TL_2410：ガス分配装置_ 構造調整_iCombi ガス式

iCombi Pro / iCombi Classic ガス式

2024年7月24日

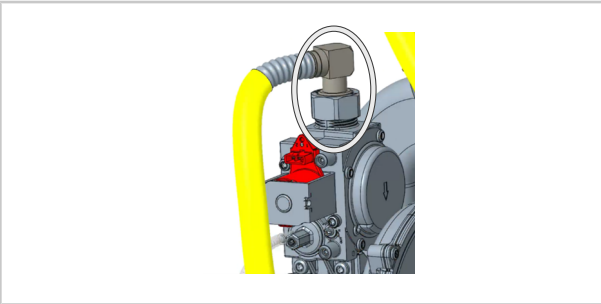
ガス分配装置の構造が調整され、ガス分配装置の取付けがもっと容易になりました。
今後は、RATIONALの新しい調整済みガス分配器のみが取り付けられ、発送されます（サービス部品）。
すでに在庫保管されているガス分配装置は取り付け可能です。
すでに取り付けられているガス分配装置を交換する必要はありません。
注！ 今後も、ガス関連のコンポーネントの交換ごとに、漏れおよび排気ガスの点検を実行する必要があります。

注！ 締め付けトルク値は、構造調整の前後で、25 Nm [18.5 lbf ft]です。
旧：

新：
